VYSOKÉ UČENÍ TECHNICKÉ V BRNĚ, FAKULTA STAVEBNÍ
Ústav pozemních komunikací,
VEVEŘÍ 331/95, 602 00 BRNO

Rešerše a oponentní posudek na studii
„Posouzení variant J a Ss severozápadního segmentu SOKP“
zhotovenou Mott MacDonald Praha
s.r.o. – srpen 2007

Severozápadní segment SOKP – varianty „J“ a „Ss“

Obrázek 4 Délky jednotlivých úseků SOKP – členěno podle jednotlivých staveb

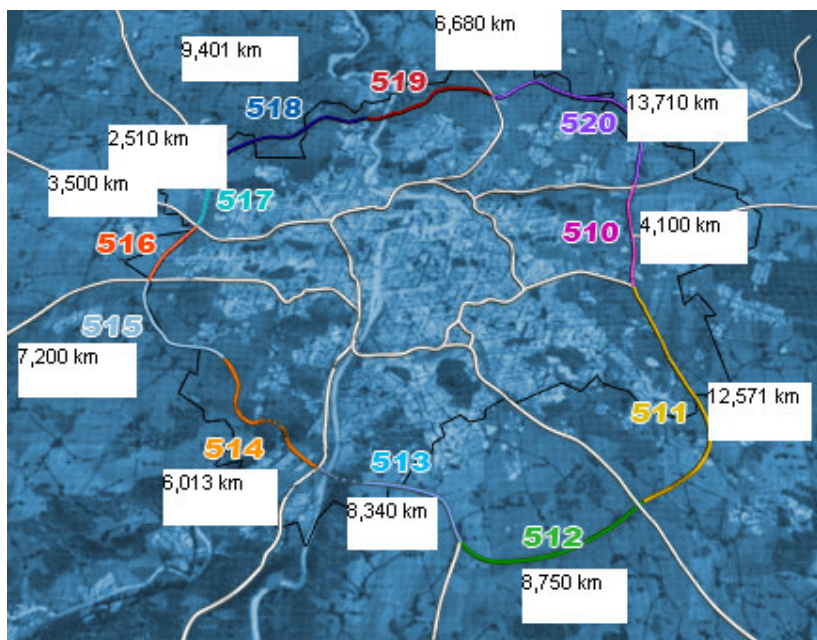
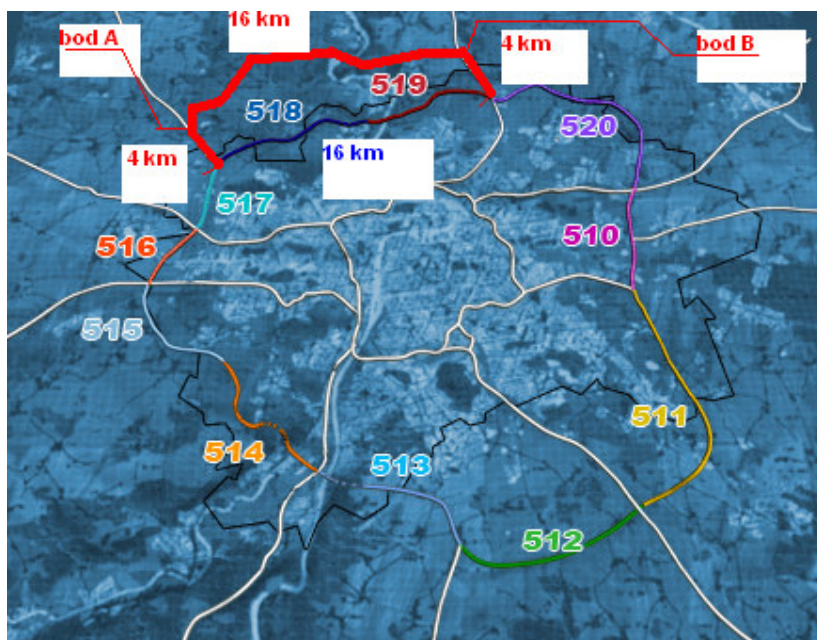
Obrázek 5 Délka varianty „J“ je 16 km, délka varianty „Ss“ je rovněž 16 km mezi vyznačenými body „A“ a „B“, k tomu se pro některé pohyby cesta po radiálních R7 a D8
